Krycí list ZBV

Název Stavby dle SoD: Historická opěrná zeď v Roztokách, okres Praha - západ, silnice III/2421 III Název stavebního objektu/provozního souboru (SO/PS): SO 251.2 - Opěrná zeď (KSÚS)	Číslo SO/PS / / pořadí Změny SO/PS: SO 251.2/ 2	Číslo ZBV: 7.3
---	---	-----------------------

Předmět Změny: Celková změna statického zajištění OZ s ohledem na reálný stav stávající OZ vč. realizace deviátoru

Název (dílo) Změny: Změna statického zajištění OZ s ohledem na reálný stav stávající OZ a změna lanových kotví s ohledem na odlišný průběh skalního masivu vůči předpokladům ZDS

ŘEZ 2.4-2.4, M 1:10
PŘEVÁZKA - KOTVA S ÚKLODEM 25°

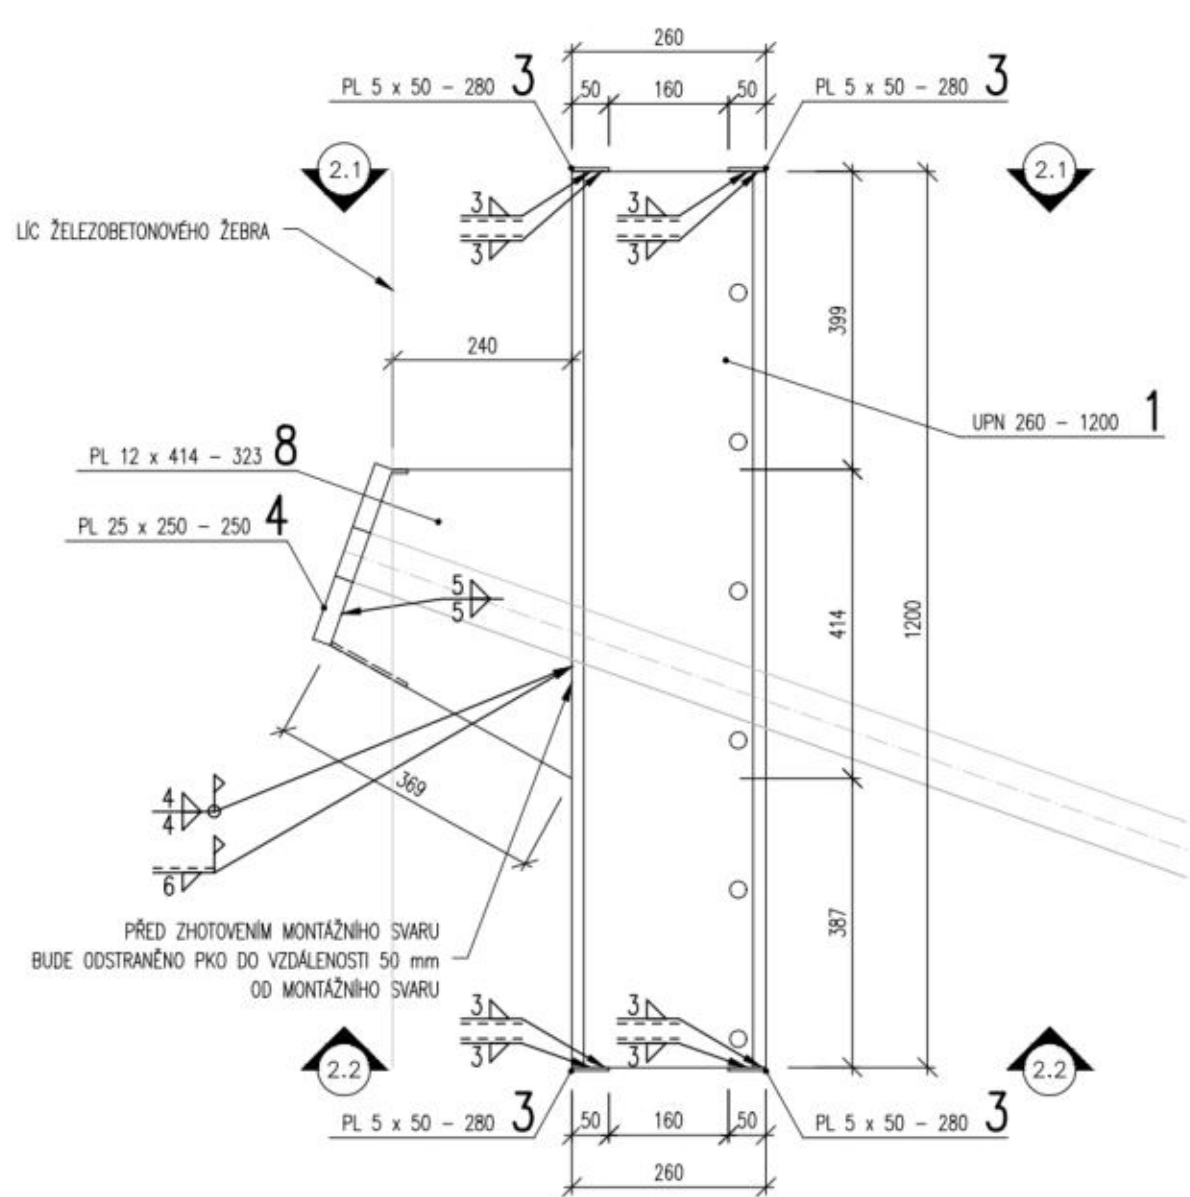
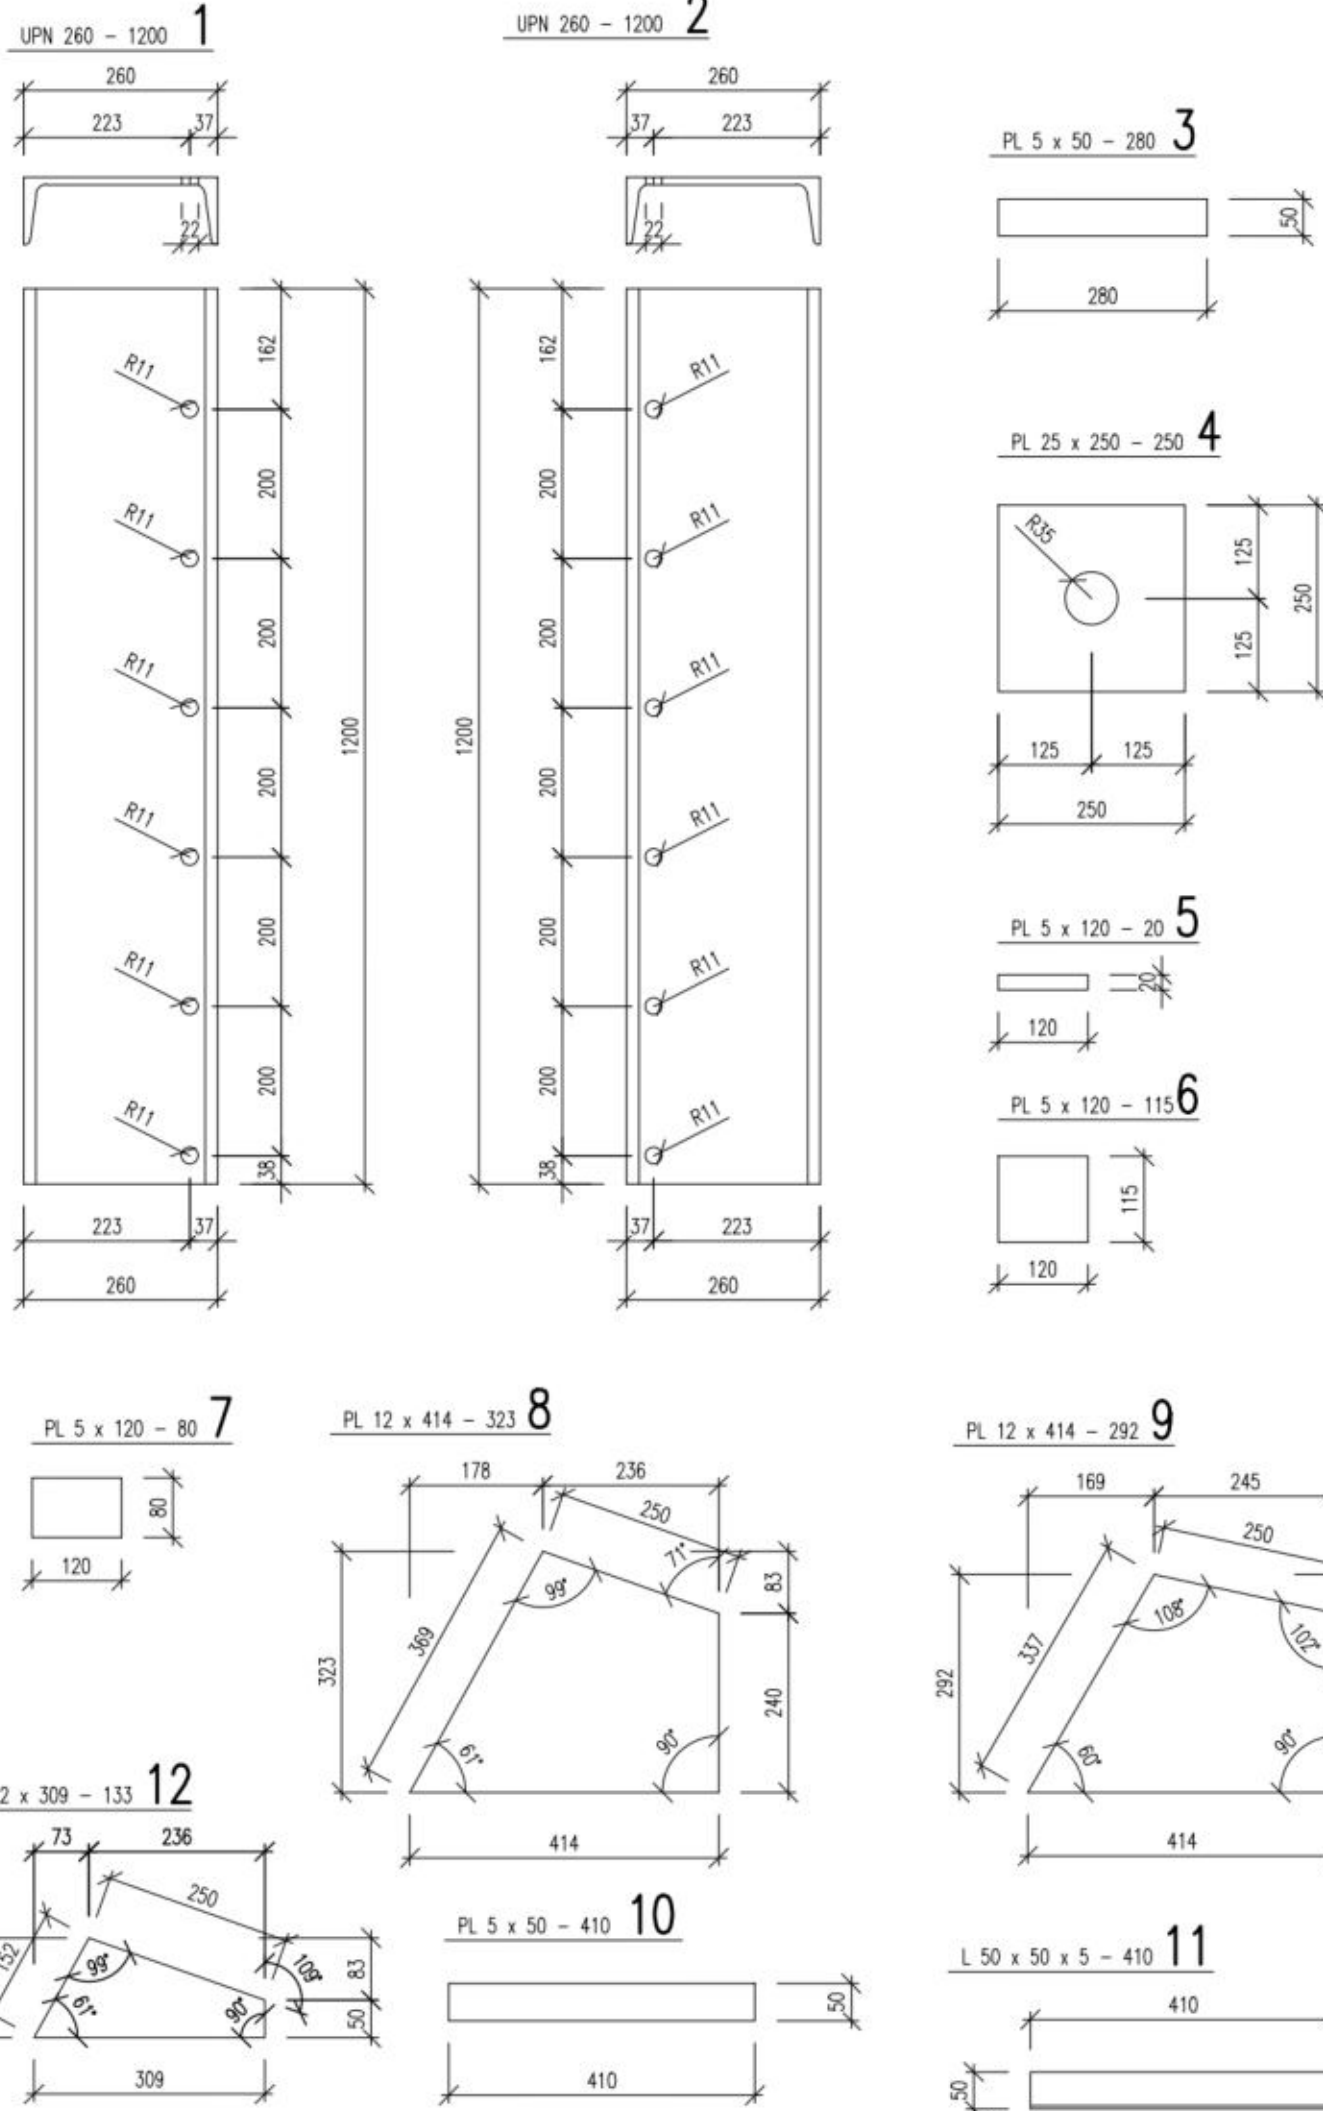
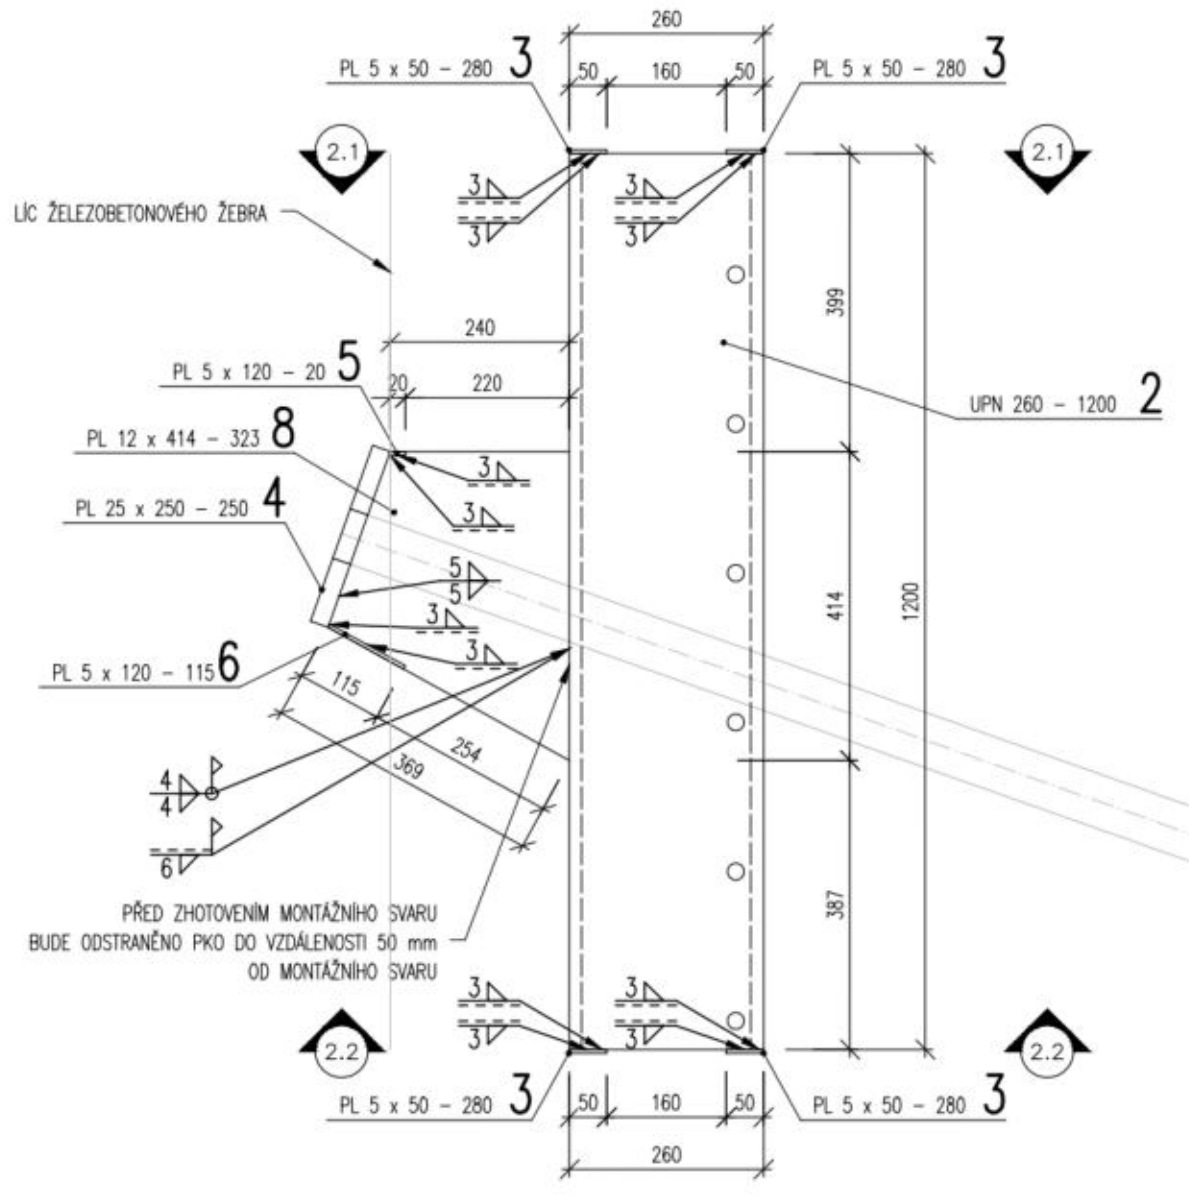
Vzhledem k odlišným geologickým podmínkám, kdy zadávací dokumentací předpokládané skalní podloží staticky vyhovující pro zabudování kořene zemních kotev bylo dosaženo ve větší, než předpokládané hloubce, je nutné aktualizovat polohu kotev po výšce žeber podle lokálních geologických podmínek (vrtatelnost, realizovatelnost kotev, injektovatelnost kořene). Třetí (horní) vrtaná úroveň předpokládaná vrtáním z komunikace je s ohledem na délky a sklon kotev nerealizovatelná vůbec. Tato skutečnost vyžaduje průběžné statické posudky jednotlivých žeber reagující na konkrétní realizované polohy lanových kotev a celkový statický přepočet opěrné zdi, což je nezbytné pro realizaci stavby v požadovaném čase a s požadovanými statickými parametry. Je nutné provést částečnou změnu prefabrikované konstrukce na monolitickou, využití staveništních prefabrikátů s ocelovými tuhými vložkami na žebrech opěrné zdi, následné zmonolitnění s použitím těžkého posuvného bednění. Je rovněž potřebné upravit rozsah nasazení jeřábové techniky, staticky upravit (tvar, dimenze) betonový trám v hlavě opěrné zdi, včetně doplnění ocelových prvků „mrtvých“ kotev. Třetí (horní) úroveň zemních kotev bude realizována z povrchu komunikace nad korunou opěrné zdi a musí být doplněna o deviátor na protější straně opěrné zdi, který zajistí zakotvení tahových sil v kotvách do staticky vyhovujícího podloží. S ohledem na minimalizaci nákladů je v třetí (horní) úrovni vzájemná vzdálenost lanových kotev upravena a statickým posudkem ověřena na 6m proti původně navrženým roztečím 3m.
